Avis de l'UDAP des Bouches-du-Rhône
ST REMY DE PROVENCE
Déclaration de projet - mise en compatibilité du PLU
Closerie Sainte Estelle - logements

Objet : mise en compatibilité du PLU pour l'opération immobilière « closerie Ste Estelle »

<h1>DECLARATION DE PROJET VALANT COMPATIBILITE AU PLU DE SAINT REMY DE PROVENCE</h1> <h2>Closerie Sainte Estelle</h2>
<p>Date</p> <p>Personnes ref</p>	<p>AOUT 2025</p> <p>ACPM / LF / JMP / MS / ac.privatmadelin@parc-alpilles.fr ; l.filipozzi@parc-alpilles.fr ; Nathan (N2000)</p>
<p>Projet</p>	<p>Projet de 151 logement, closerie Sainte Estelle au sud des cèdres. OAP cèdres II.</p>
<p>Contexte et demande</p>	<p>Consultation de la mairie auprès du Parc en vue de l'examen conjoint des personnes publiques associées pour une déclaration de projet valant mise en compatibilité du PLU le</p> <p>Avis du Parc remis à la MRAE dans le cadre de l'examen au cas par cas.</p> <p>Novembre 2024.</p>
<p>Nature de la demande (portée)</p>	<p>Avis technique du Parc (signature directrice) pas de commission PLU dispo avant le 24 sept</p>
<p>Analyse technique de l'équipe du parc</p>	<p>Avis pour la MRAE</p> <p>Sur ce même dossier, la MRAE avait saisi le parc qui avait rendu

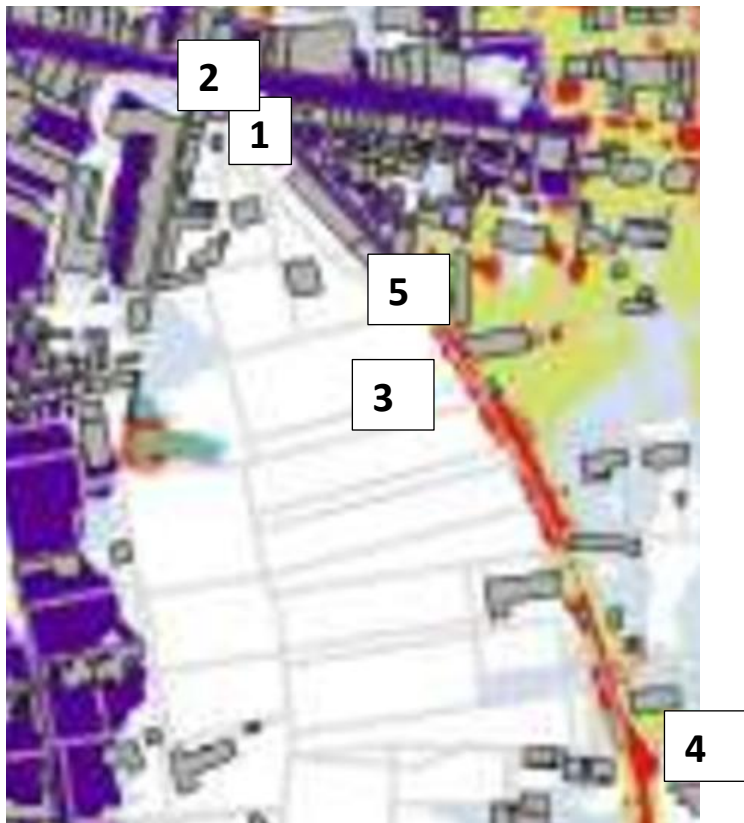
Réserve n°4 : réviser la carte de l'aléa inondation

A voir les photographies de l'épisode orageux du 21 septembre 2025 ci-dessous, la carte de l'aléa inondation est manifestement périmée. Une révision s'impose. En ajustant les mesures de protection des biens et des personnes, il sera ainsi notamment possible d'éviter l'aggravation du risque aux abords du projet.
